Onderwerp: Fwd: AMS13/14 - Temporary accommodation notification

Please attached location plan and layout for the site welfare accommodation.

Location of accommodation

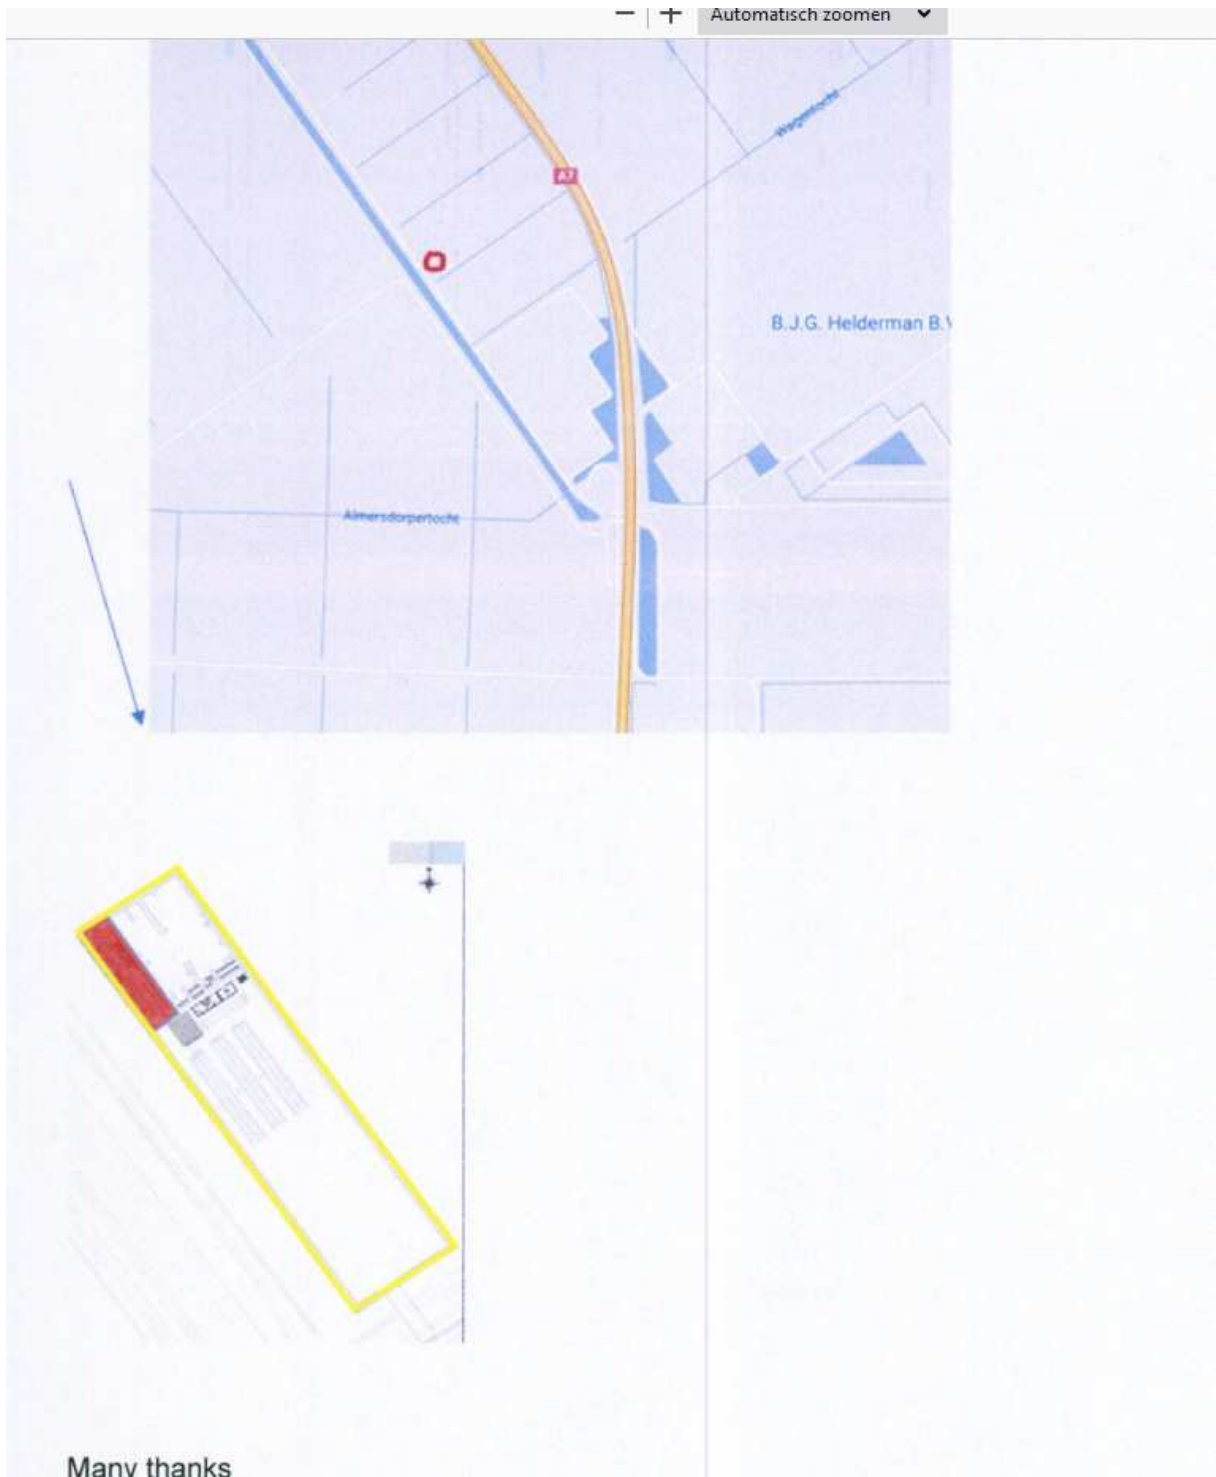
Zie onderstaande e-mail van Microsoft met het verzoek om ter plaatse van het rode rondje, zie afbeelding, een tijdelijke accommodatie (kantoorkeet) te plaatsen. Wie gaat e.e.a. communiceren? En zijn wij het eens met mijn conclusie?

De gronden waar ze het kantoor willen plaatsen ligt in het bestemmingsplan 'Buitengebied Wieringermeer 2009, eerste partiële herziening' en heeft de enkelbestemming 'Agrarisch' en de dubbelbestemming 'Waarde – Archeologie'. De bestemming laat deze ontwikkeling niet toe. Artikel 2 (vergunningvrij bouwen), onderdeel 20 van Bor bijlage II zegt het volgende: *een bouwkeet, bouwbord, steiger, heistelling, hijskraan, damwand of andere hulpconstructie die functioneel is voor een bouw-, onderhouds- of sloopactiviteit, een tijdelijke werkzaamheid in de grond-, weg- of waterbouw of een tijdelijke werkzaamheid op land waarop het [Besluit algemene regels milieu mijnbouw](#) van toepassing is, mits geplaatst op of in de onmiddellijke nabijheid van het terrein waarop die activiteit of werkzaamheid wordt uitgevoerd;*

De eventuele afstand van kantoor tot het terrein waarop die activiteit of werkzaamheid wordt uitgevoerd bedraagt minimaal 350 meter. Is er niet voldoende ruimte op het terrein waar gebouwd moet worden voor het plaatsen van een kantoorkeet? Of op het terrein naar de bouwplaats? Als ik goed in mijn geheugen graaf is er in het recente verleden een principeverzoek geweest voor het opslaan van bouw materiaal op een agrarische bestemming in de nabij het van dit plan geweest. Deze is niet gehonoreerd.

Gezien de weerstand uit de omgeving en LTO lijkt mij dit niet een geschikte locatie. Persoonlijk denk ik dat de locatie van de rode pijl een betere is. Deze sluit aan bij het terrein waar gebouwd gaat worden.

Goed om te weten dat dit al akkoord bevonden is door
Ik heb mijn twijfels dat, gelet op de omvang en afstand tot de bouwplaats of er wel sprake is van een vergunningsvrije bouwkeet.

Gezien de weerstand tegen de komst de datacenter verwacht ik hier wel handhaafverzoeken indien het kantoor vergunningsvrij wordt geplaatst. Het kan zijn dat we door de rechter worden teruggefloten.
Is dit risico bekend bij de initiatiefnemer?

Ik ga ervan uit dat MS een goede reden heeft de keet op die locatie te willen plaatsen en dat kan volgens mij gewoon vergunningvrij. In het kader van het 'ja-tenzij' principe is het handiger om de initiatiefnemer gewoon even te bellen om na te gaan wat hun motivatie is.

Ik ben het met eens. Deze vraag is al eerder binnengekomen en heeft afgehandeld. Volgens mij is aangegeven dat het akkoord is.
